機水電工程施工實務介紹

吳國楨 電機技師

三、機水電缺失介紹

圖46工程會扣點編號5070403

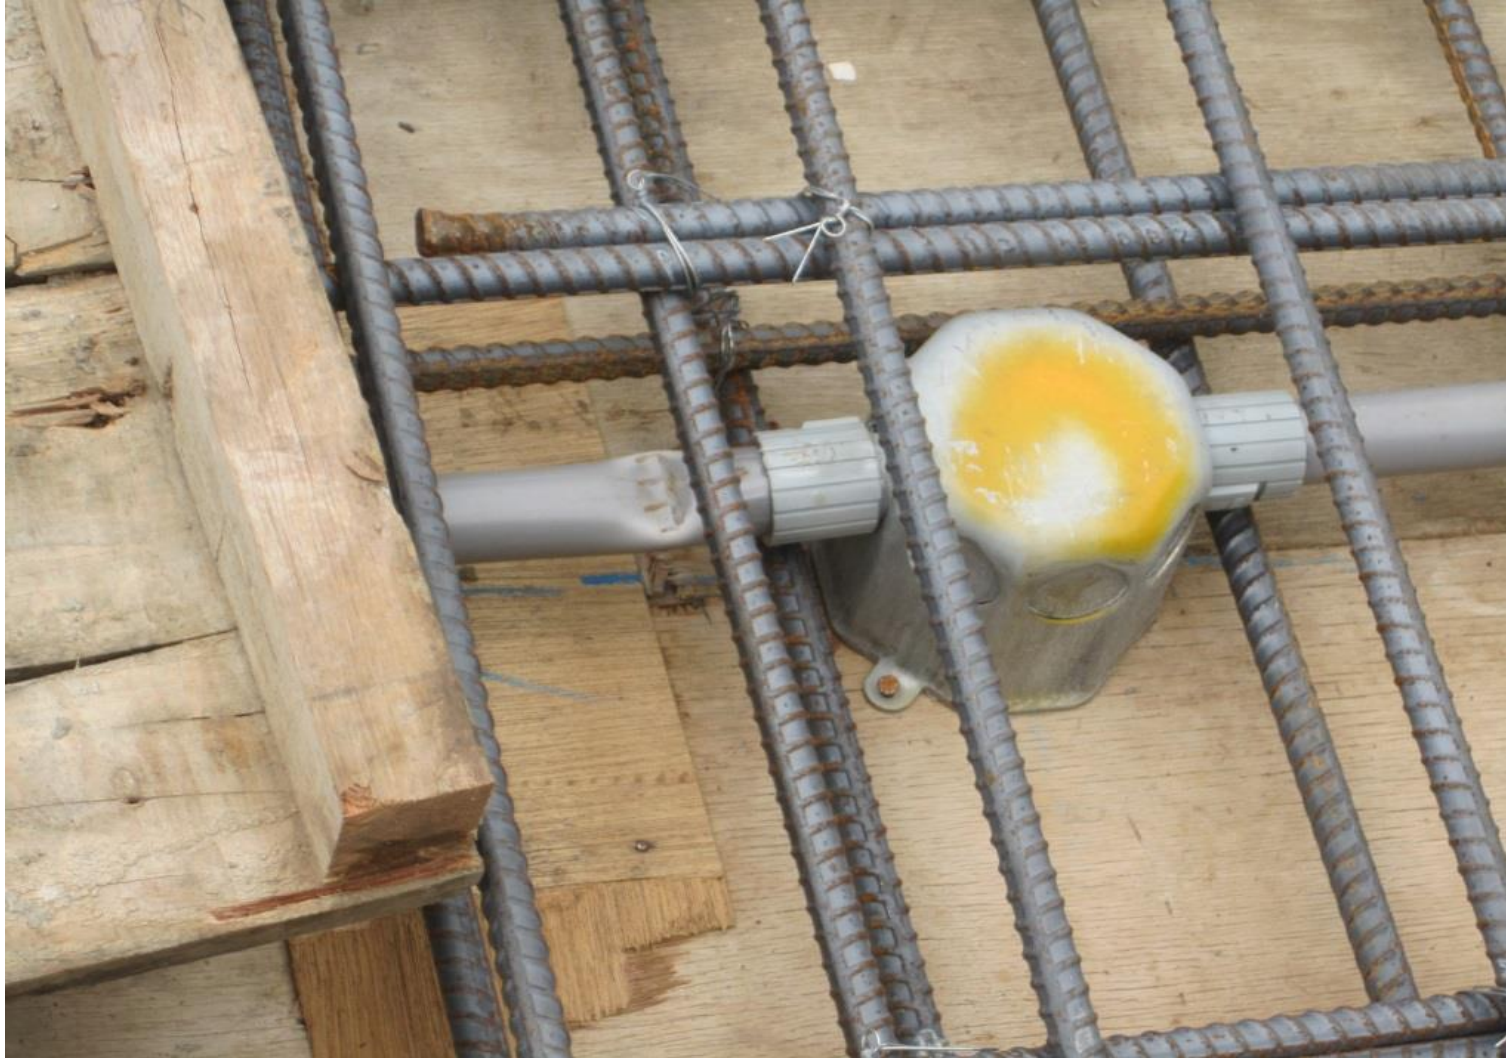
說明：PVC導線管管路被壓扁，導線管截面積縮小影响拉線空間。

圖53工程會扣點編號5070404

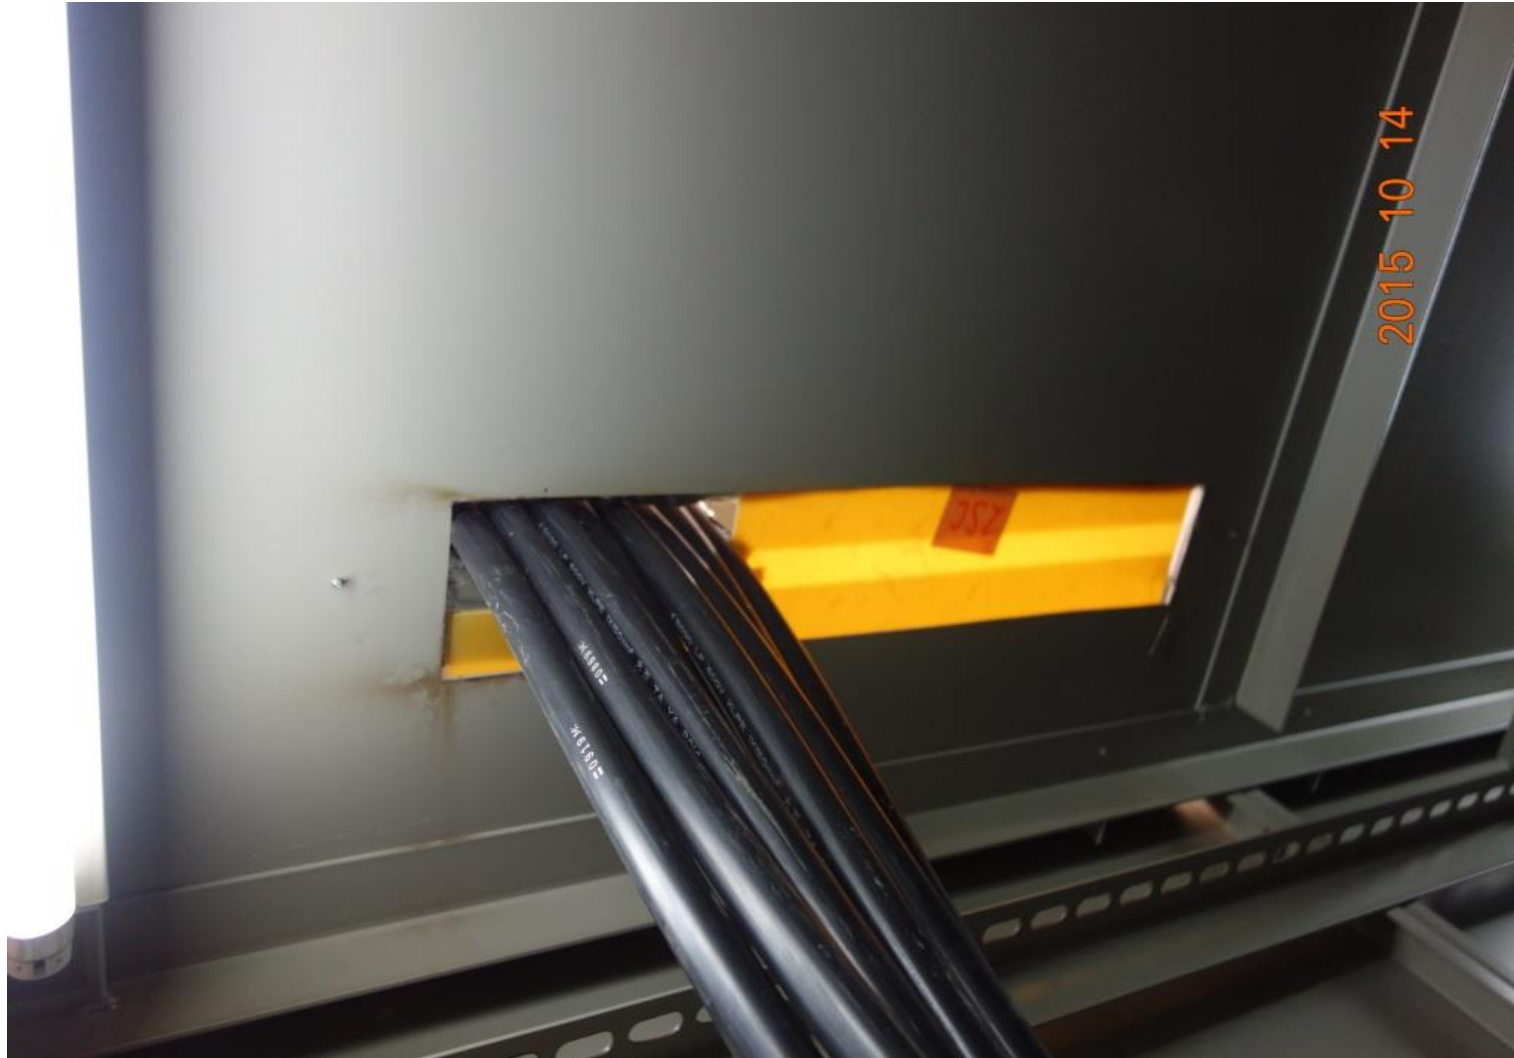
說明：配電盤開口未封閉，灰塵及小動物易進入影响用電安全。拉線過程中盤體開孔四週未防護，易將導線割傷影响用電安全

圖54工程會扣點編號5070404

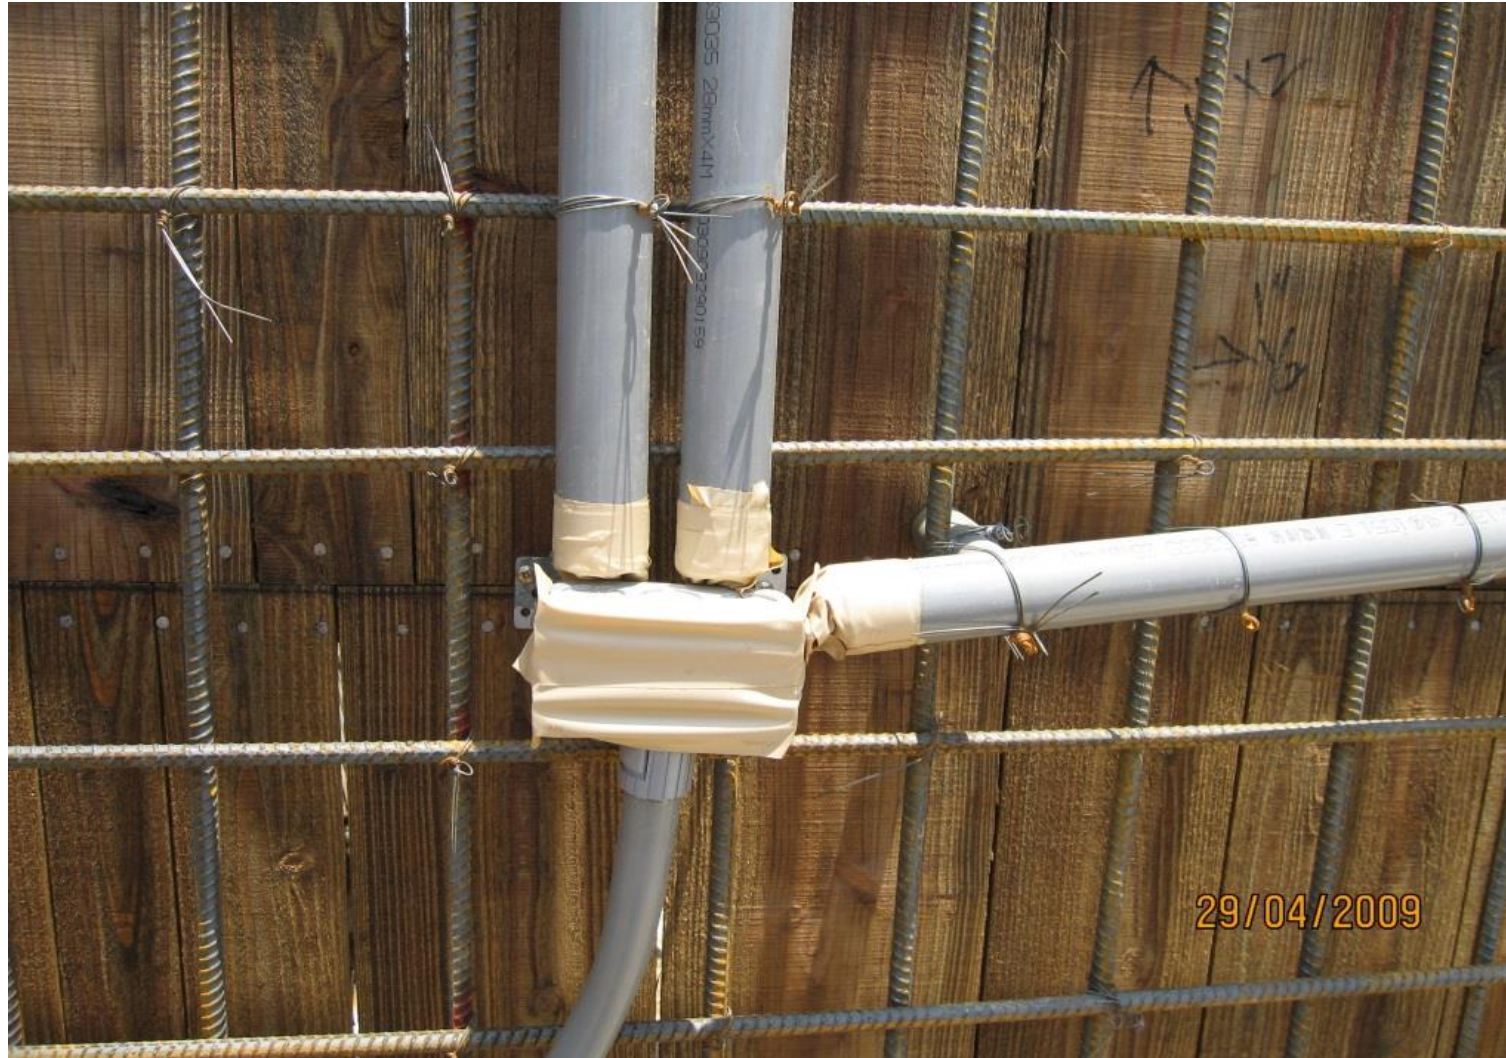
說明：出線口尺寸太小，管路無法進入出線口，出線口未施作喇叭口，影响用電安全。

圖55工程會扣點編號5070404

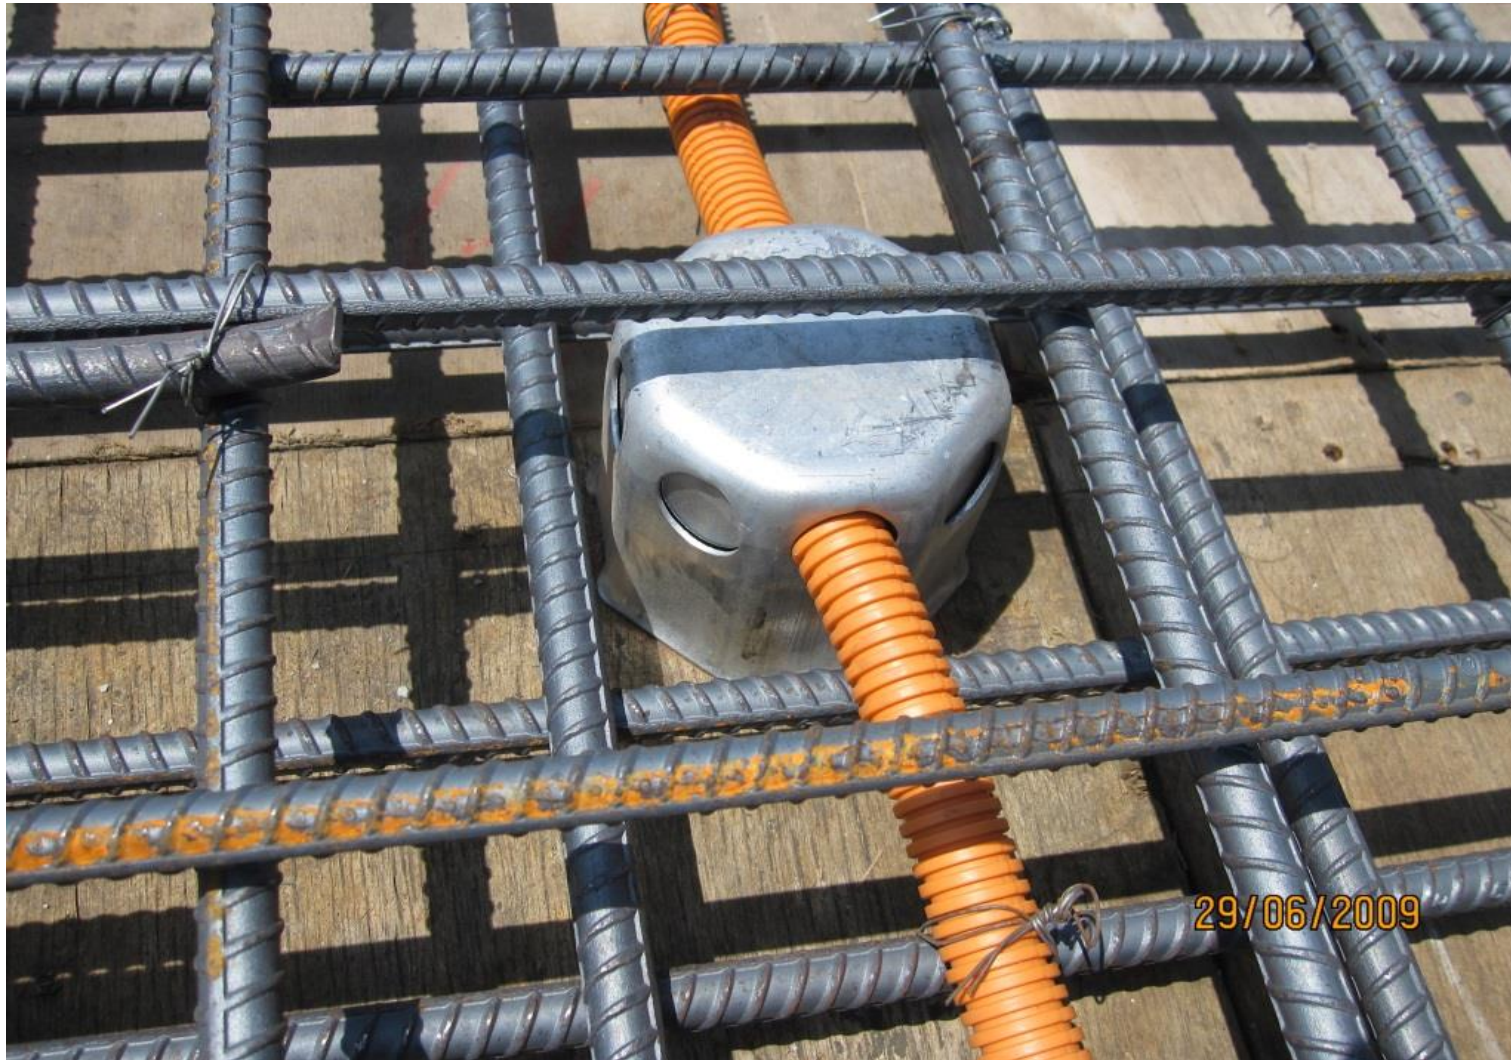
說明：CD管與出線口連接處之管路出口未施作喇叭口，影响用電安全。

圖67工程會扣點編號5070407

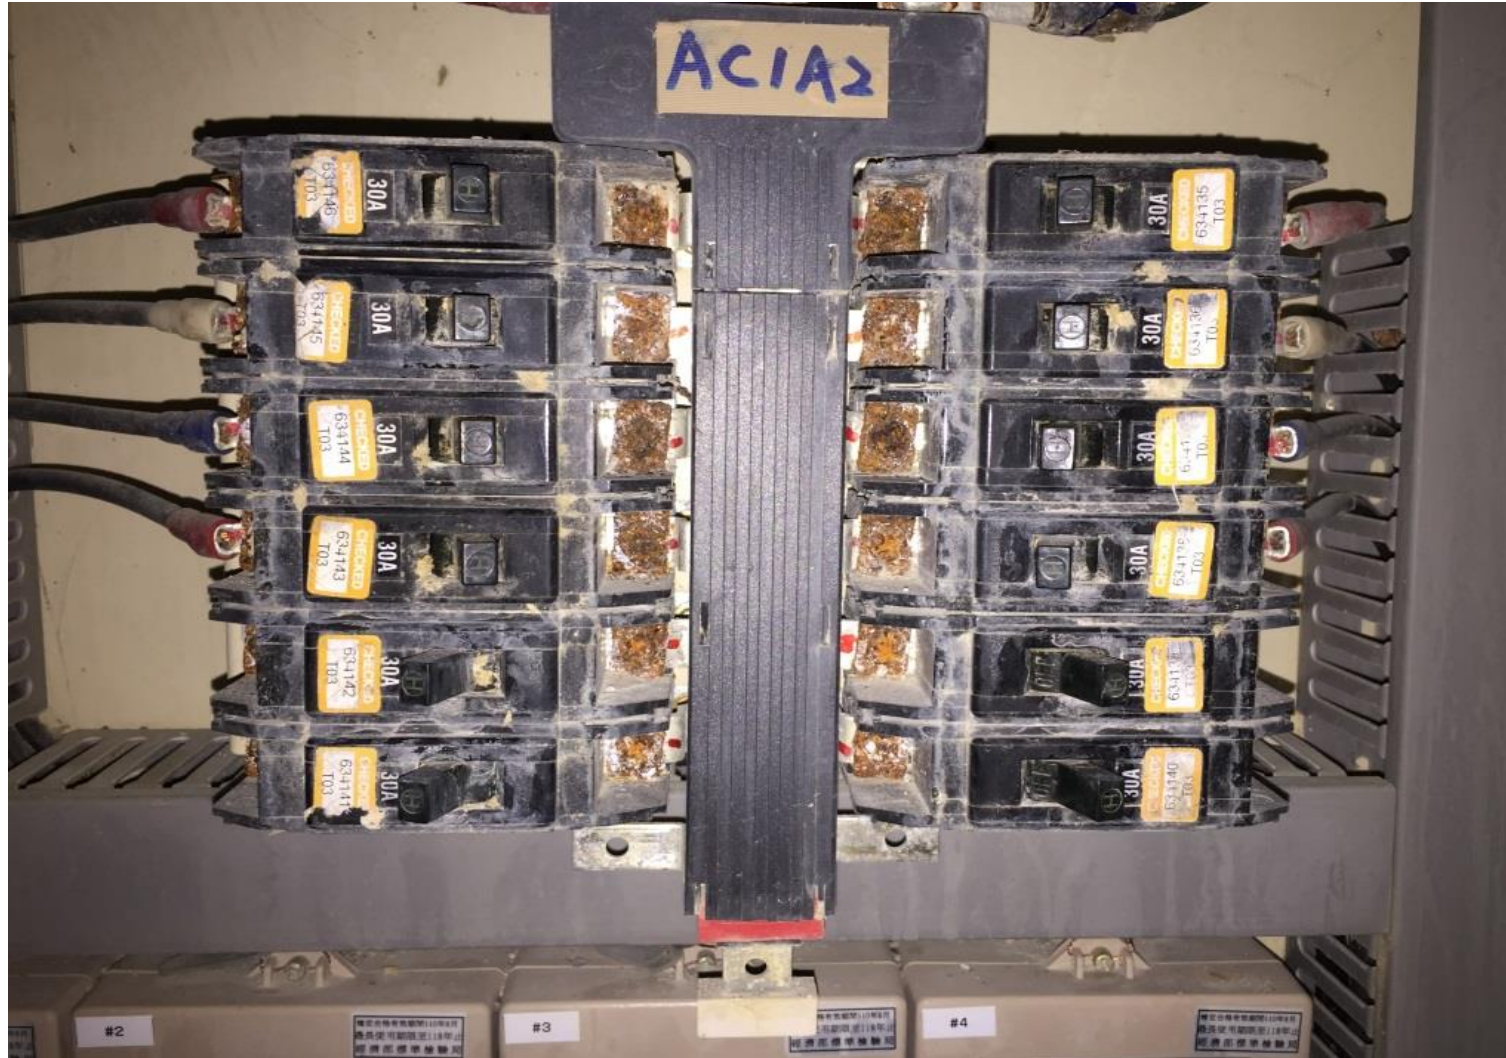
說明：無熔線斷路器接點生銹，接觸電阻太高，用電時易造成接點處溫度升高，影响用電安全。

圖89工程會扣點編號5070410

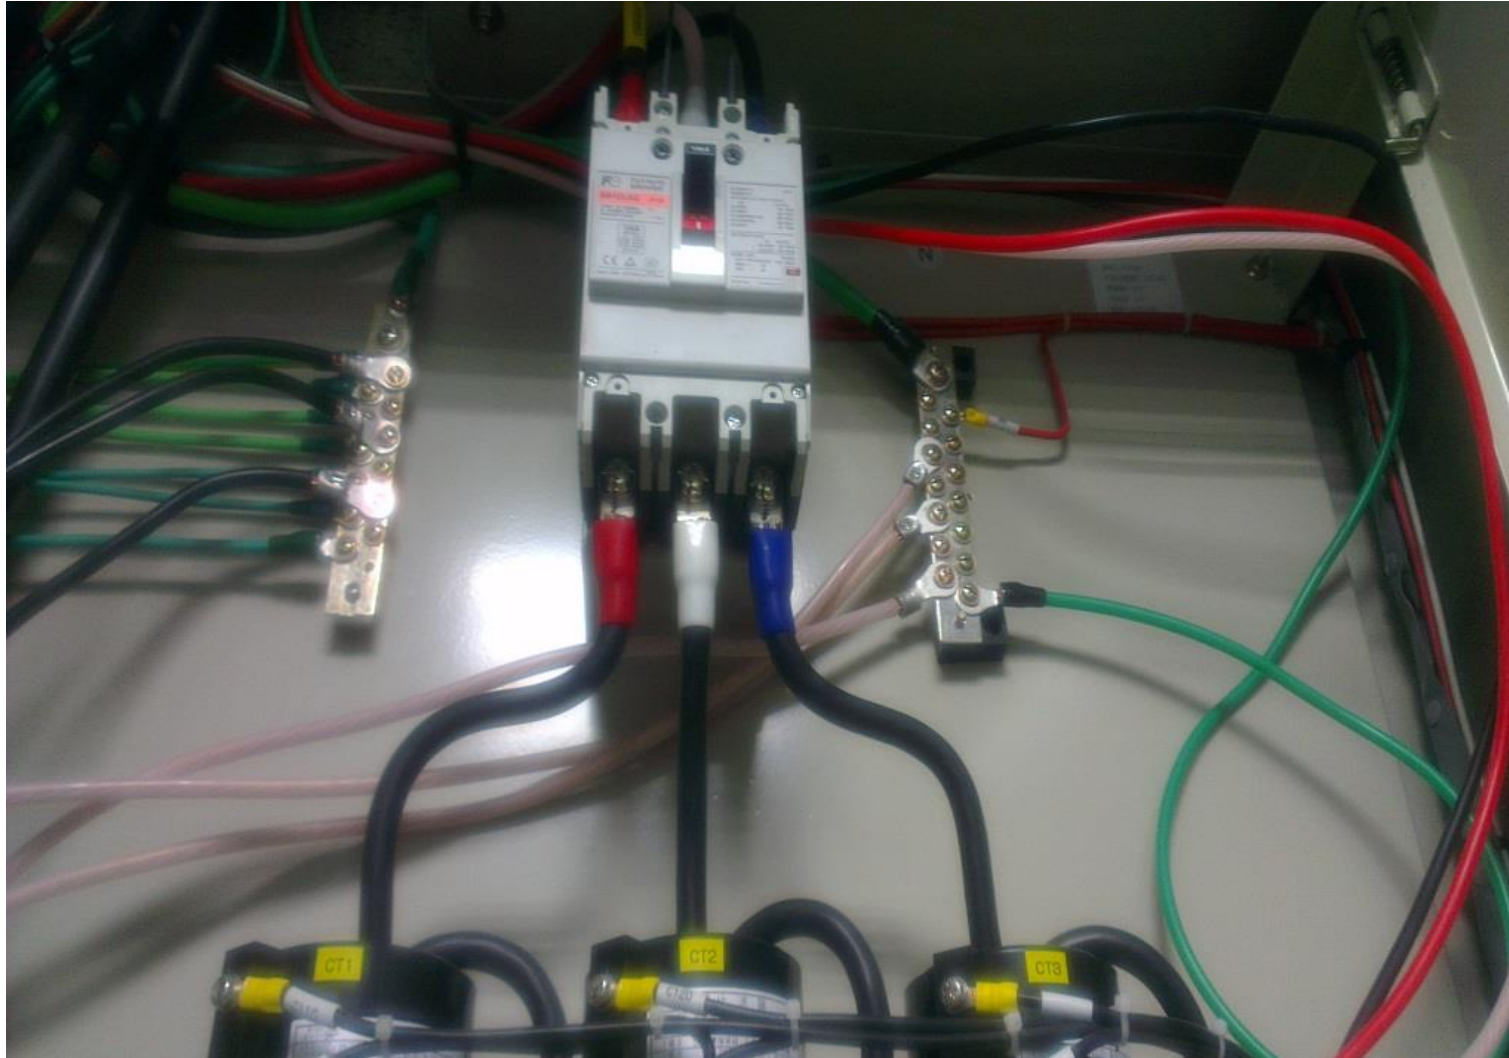
說明：分電箱內配線雜亂，接地線應使用綠色，中性線應使用白色，導線顏色標示不符用戶用電設備裝置規則之規定

圖122工程會扣點編號5070602

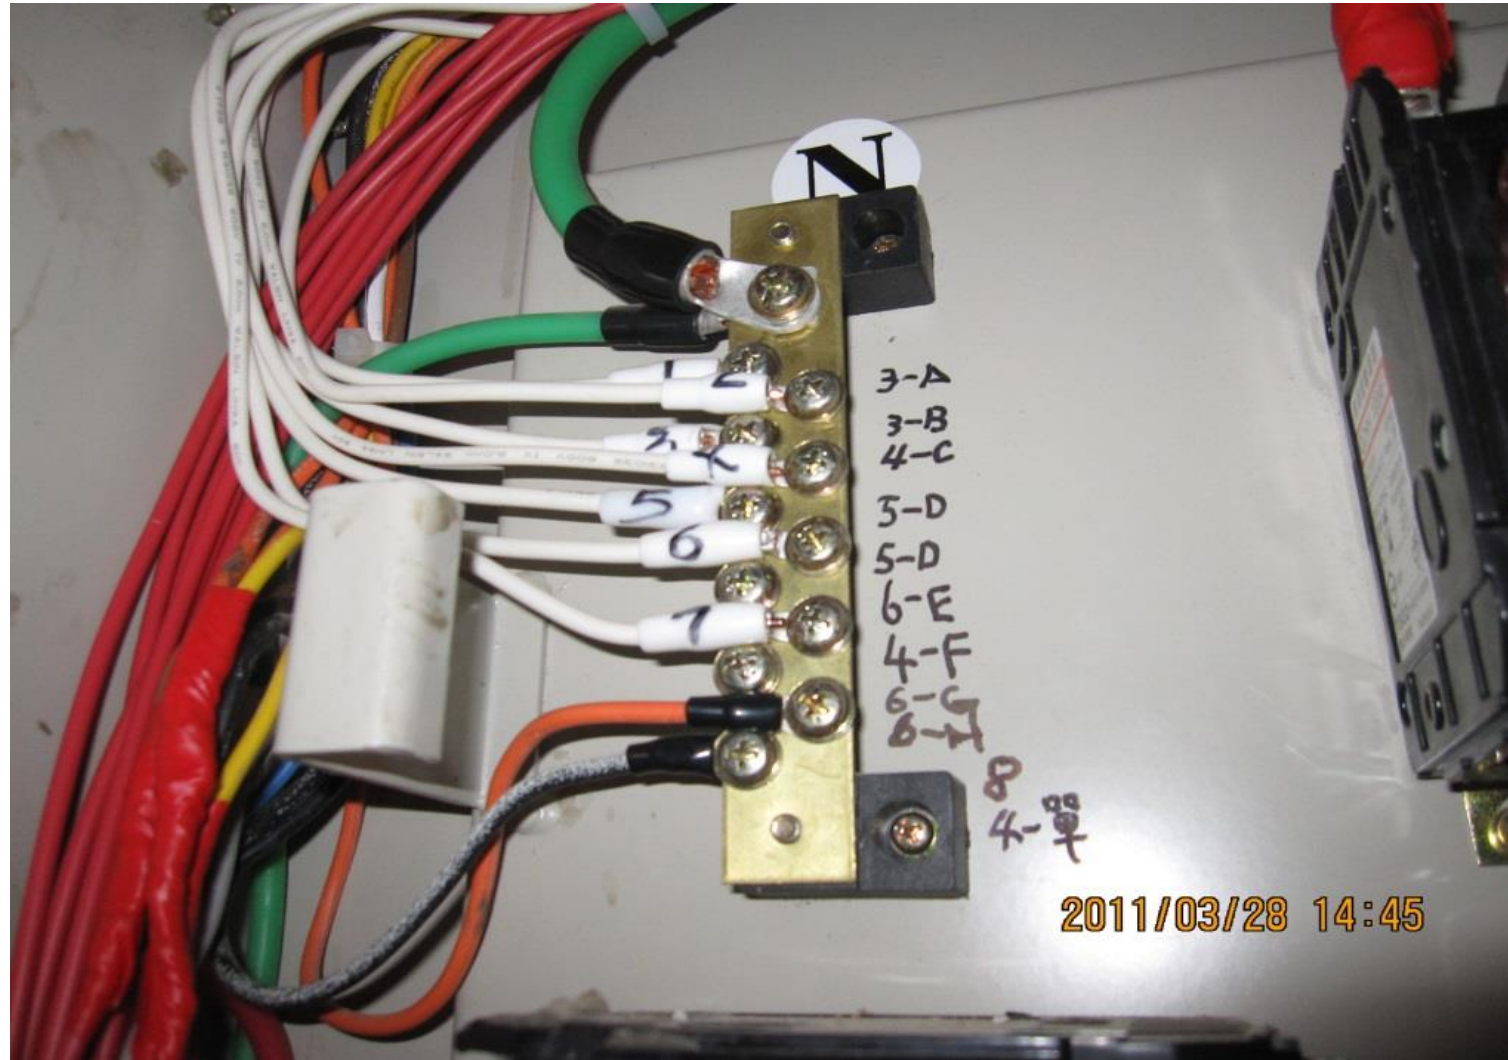
說明：導線顏色標示不符規定，銅排厚度太薄，影响連接牢固性
